ESTADO DO ACRE
SECRETARIA DE ESTADO DE ADMINISTRAÇÃO

2ª NOTIFICAÇÃO DO PREGÃO ELETRÔNICO SRP N.º 577/2025 - COMPRASGOV N.º 90577/2025 - SEJUSP

OBJETO: Constitui objeto da presente licitação a Registro de preços para contratação de empresa para o fornecimento, treinamento operacional e instalação de Solução de Display Interativo Inteligente, com tela de no mínimo 75 polegadas (Display Smart TIPO III), projetada para atender às necessidades do Centro Integrado de Ensino e Pesquisa em Segurança Pública (CIEPS), e unidades da Secretaria de Estado de Justiça e Segurança Pública-SEJUSP, conforme Termo de Referência.

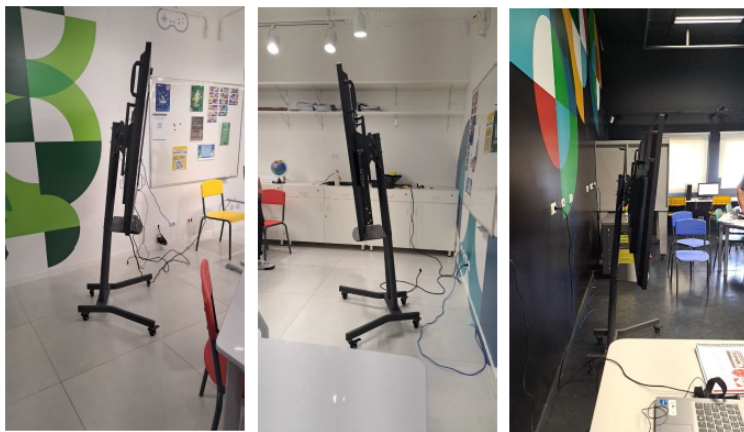
Conforme o presente edital em TERMO DE REFERÊNCIA – 9. REQUISITOS DA CONTRATAÇÃO - B) ESPECIFICAÇÕES TÉCNICAS MÍNIMAS DO DISPLAY INTERATIVO (TELA) é descrito com a seguinte declaração: “1) Acessórios Completos: A Contratada deverá fornecer para cada display um conjunto de suportes, contendo 01 (um) suporte móvel com rodízios (Rolling Stand) e 01 (um) suporte fixo para instalação em parede, sendo permitido o fornecimento de suportes de fabricantes distintos do display interativo, desde que a licitante comprove, por meio de documentação técnica (fichas técnicas ou datasheets), a total compatibilidade com o padrão VESA do equipamento ofertado e a capacidade de suportar o peso e as dimensões da tela com a devida margem de segurança. Deverá fornecer também todos os demais acessórios necessários para a montagem e pleno funcionamento da solução, incluindo todos os cabos.”

Conforme nossa experiência comprovada como fabricante de telas interativas e acessórios, como o suporte móvel personalizados, sugerimos que por segurança seja distribuído um suporte móvel que proporcione garantia máxima de eficiência de segurança no uso dos equipamentos, sendo do mesmo fabricante da tela interativa.

Ao longo de nossa trajetória em fornecimento de equipamentos educacionais e corporativos, identificamos recorrentes problemas relacionados ao uso de suportes móveis do tipo Rolling Stand. Observa-se que, ao utilizar os equipamentos de fabricantes diferentes (Tela interativa de um fabricante e suporte móvel de outro fabricante), gera uma incompatibilidade na montagem e integração final do produto, em razão da robustez e do peso elevado das telas interativas, a estrutura de diversos modelos disponíveis no mercado não se mostra adequada para suportar de forma segura o equipamento.

Na prática, ao “pendurar” a tela no suporte, este tende a inclinar-se para frente, criando risco de tombamento e comprometendo a segurança dos usuários e do próprio patrimônio da Administração. Inclusive, na próxima página, anexamos fotos ilustrativas que evidenciam a inclinação estrutural que pode ocorrer.

Ante o cenário apresentado, nosso entendimento afim de garantir que sejam entregue suportes móveis seguros e bem estruturados, serão aceitos somente suportes soldado em sua totalidade, integrando o equipamento como uma única unidade, sem a necessidade de montagem, ainda devendo ser do próprio fabricante da tela interativa, deixando de ser aceito suportes convencionais de prateleiras, estilo (tipo Rolling Stand), afim de assegurar total compatibilidade, segurança e robustez do produto final. Está correto o nosso entendimento?

INDEFERIDO. A exigência de que o suporte seja fabricado exclusivamente pela mesma marca da tela configura restrição de concorrência. O Edital é cristalino ao permitir suportes de terceiros, desde que seja comprovada tecnicamente a total compatibilidade com o padrão VESA e a capacidade de suportar o peso com ampla margem de segurança. O dever de garantir a segurança contra tombamentos e a estabilidade física é de total responsabilidade da contratada.
